IBT-2  
VCC (5V)  
GND  
L\_EN  
R\_EN

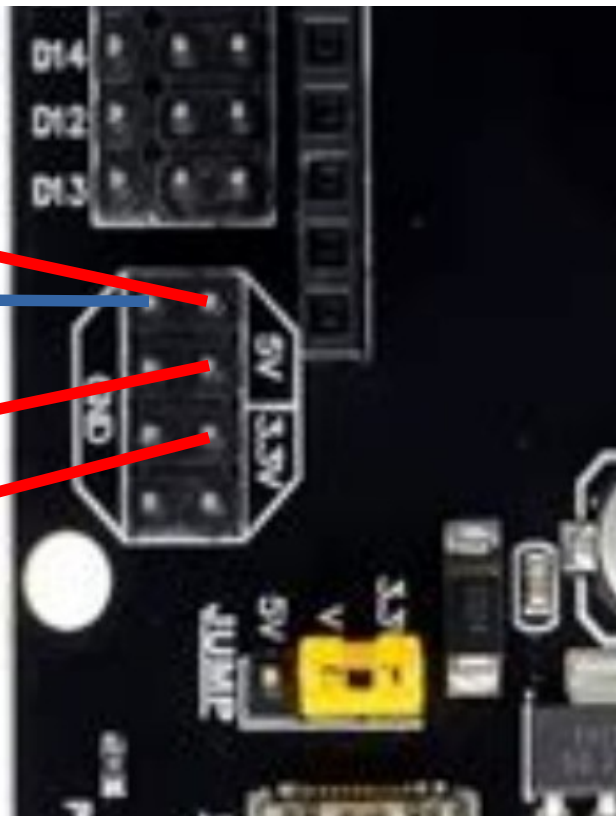
Op dit plaatje is de jumper niet goed geplaatst; op 3,3 V ipv 5V
